**Изменения
в национальные стандарты
в сфере безопасности дорожного
движения**

Разработаны Изменения в национальные стандарты:

- **Изменения № 2 ГОСТ Р 52290-2004 «Технические средства организации дорожного движения. Знаки дорожные. Общие технические требования»;**
- **Изменения № 3 ГОСТ Р 52289-2004 «Технические средства организации дорожного движения. Правила применения дорожных знаков , разметки, светофоров, дорожных ограждений и направляющих устройств»;**
- **Изменения № ГОСТ Р 52605–2006 «Технические средства организации дорожного движения. Искусственные неровности. Общие технические требования. Правила применения»;**
- **Изменения № 1 ГОСТ Р 52765-2007 «Дороги автомобильные общего пользования. Элементы обустройства. Классификация»;**
- **Изменения № 1 ГОСТ Р 52766-2007 «Дороги автомобильные общего пользования. Элементы обустройства. Общие требования»;**
- **Изменения № 1 ГОСТ Р 51256-2011 «Технические средства организации дорожного движения. Разметка дорожная. Классификация. Технические требования»**

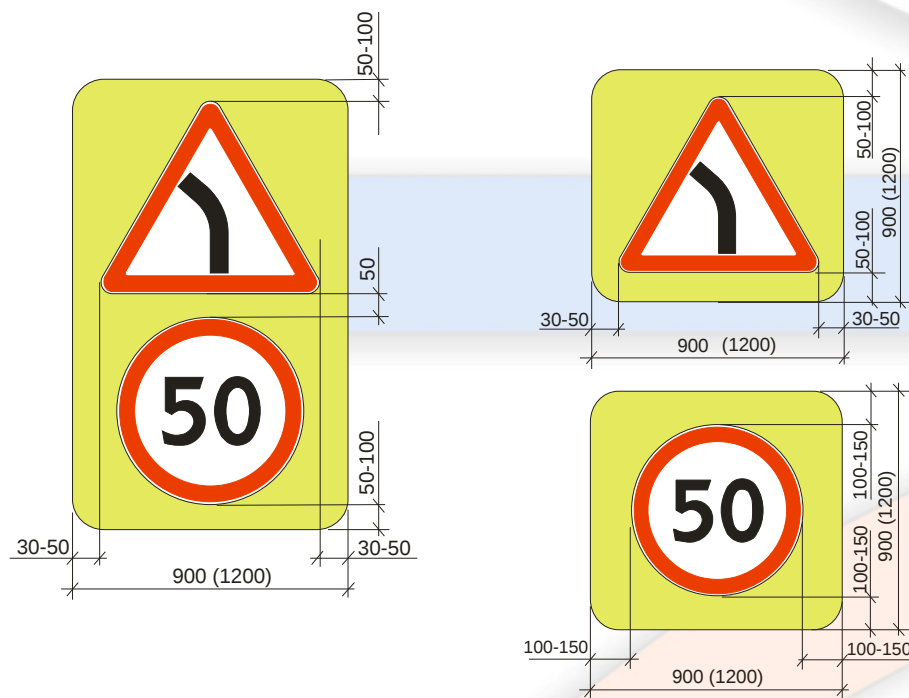
На щитах со световозвращающей флуоресцентной пленкой желто-зеленого цвета применяют знаки 1.22, 1.23, 5.19.1 и 5.19.2. Допускается применять и другие знаки на таких щитах в местах концентрации ДТП и для профилактики их возникновения на опасных участках

Допускается окрашивать покрытие проезжей части краской для дорожной разметки желтого цвета или устраивать желтое покрытие противоскольжения между линиями разметки 1.14.1–1.14.2 пешеходных переходов без искусственного освещения и пешеходных переходов на участках дорог вдоль территории детских учреждений

Разметка 1.24.4

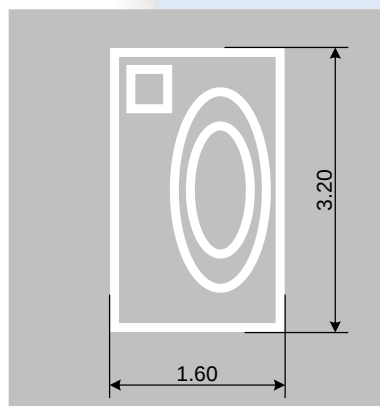
Разметку 1.24.4 допускается применять для дублирования знака дополнительной информации (таблички) 8.23 «Фотовидеофиксация»
